第3回沙流川下流環境再生技術検討部会
第2回指摘事項への説明資料

平成19年3月

● 第3回検討部会に向けての指摘事項

第2回沙流川下流環境再生技術検討部会における各委員の意見等に基づく補完説明資料の整備を必要とする課題を整理した。

沙流川の目標とキーワードの関係(現況空中写真)

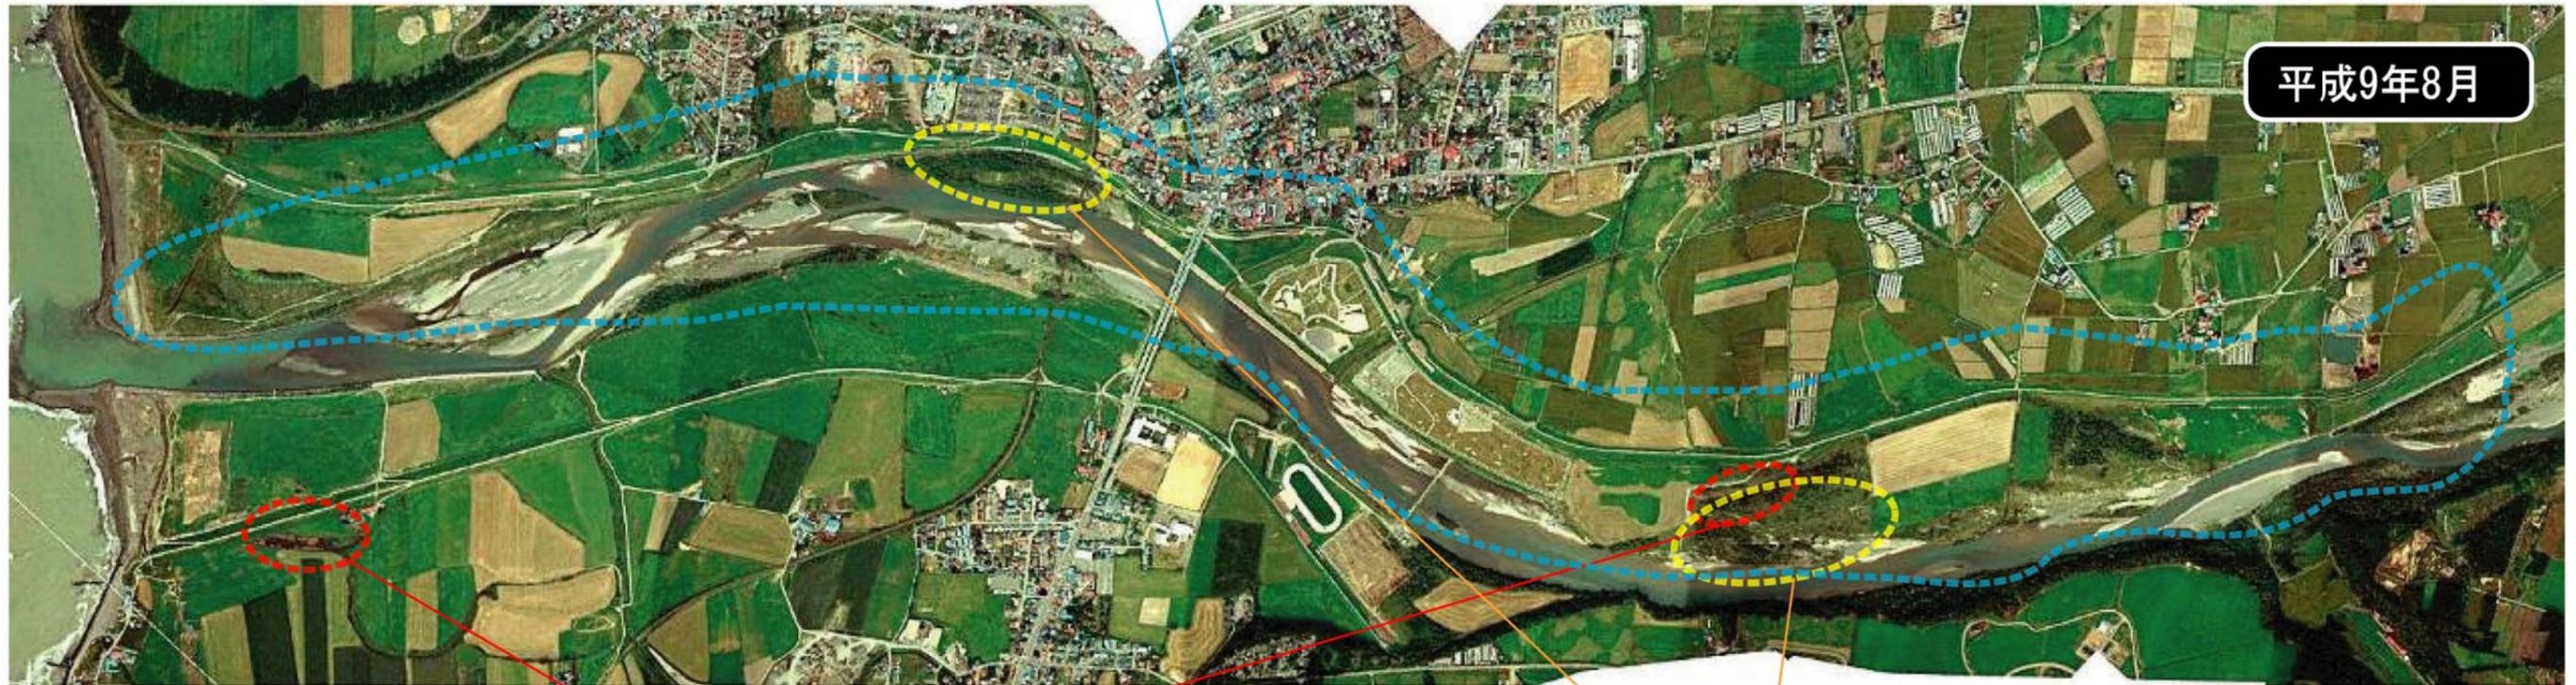
- (1) 河岸部にヨシがあるのはちょっと変な感じもする。上の方が急斜面だったということも、今後整理するときには、表現を変えた方がいい。
- (2) 昭和22年も含めて、カラーになっている4枚を整理してください。凡例を統一すればはっきりした形になる。
- (3) 多様な生物というのは、どうすれば保全できるのかをもう少し詰めていただきたい。
- (4) キーワードの扱い方をどうするか、聞き取り調査のキーワードはこうだが、下流検討部会の中でどんな組み合わせにするのか、切ってしまうものもあっていいか、その辺の検討が必要。

- ・ シシャモ・・・沙流川を代表する本種がより多くの場所で産卵可能となる河道を目指すことを河道計画段階で配慮する。
シシャモ産卵床の多かった過去の広い河原は目標の1つである。
- ・ 広い河原・・・過去の沙流川らしい中州等の発達した広い河原の形成を目指すことを河道計画段階で配慮する。
- ・ 生物・・・過去の広い河原を目指すことにより、昔の川に近づき、多様な生物の生息・生育環境が再生されると想定される。
- ・ 樹林・・・過去に樹林は一部にのみ分布していた。現状でまとまった樹林(生物の生息環境として機能する良好な樹林等)は、掘削の施工段階で個別に配慮する。
- ・ ヨシ原・・・ヨシはアイヌ語でサルと呼ばれ、沙流川の語源となったと伝えられてる。しかし、ヨシ原は、河口部堤内地や水路の一部にわずかに現存するのみである。そのため、現存するヨシ原は、掘削の施工段階で保全するよう配慮する。

標準断面及び冠水頻度

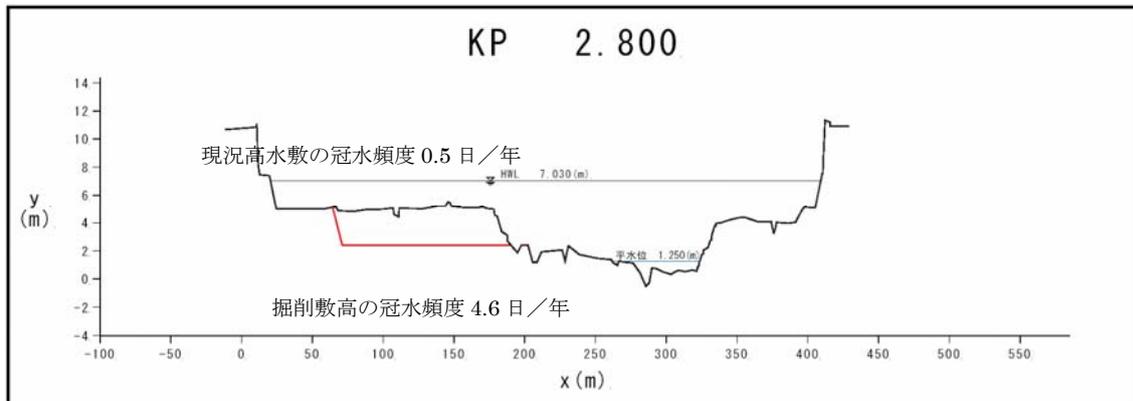
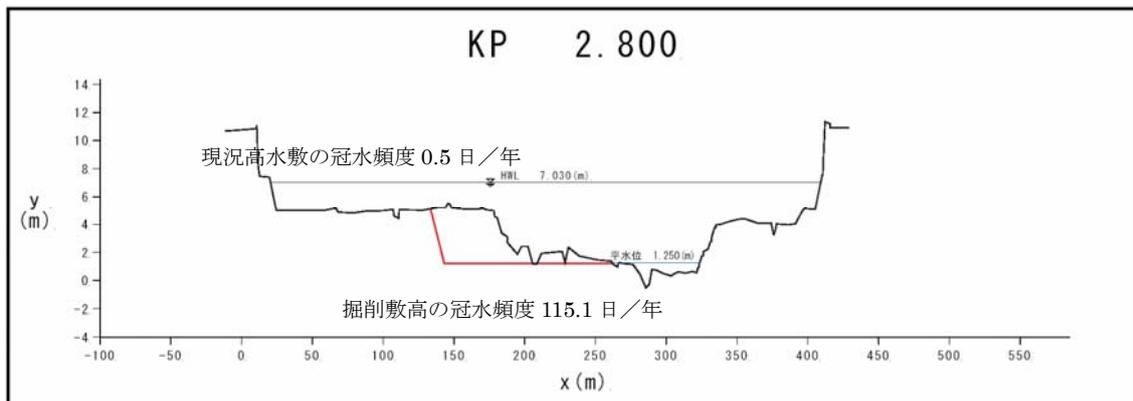
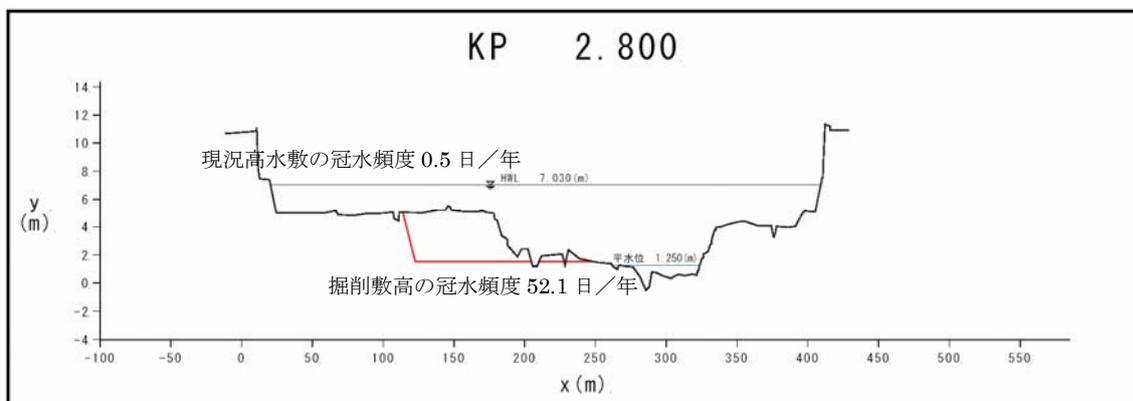
- (1) 三案をいろいろ組合せて考えるなら、標準図としてもっと掘ったものも用意した方がいい。ただし全部やれという意味ではない。広げたところはまだ中水敷程度で高いから、水面積は広がらない。広げた部分の高さをぐっと下げるようなことができないのか。
- (2) p11の解析の変動モデルだが、流路の変動なども含めて解析しているなら、この絵は変えた方がいい。
- (3) 産卵に適した砂礫がたくさん上流から供給され、適当な河川勾配のところに適

1 案) 堤防防護ラインまで掘る (豊水位+0.9m)

2 案) 掘削深を最大限に掘る (正常流量水位)

3 案) 産卵期平常時水位より上を掘る (豊水位)
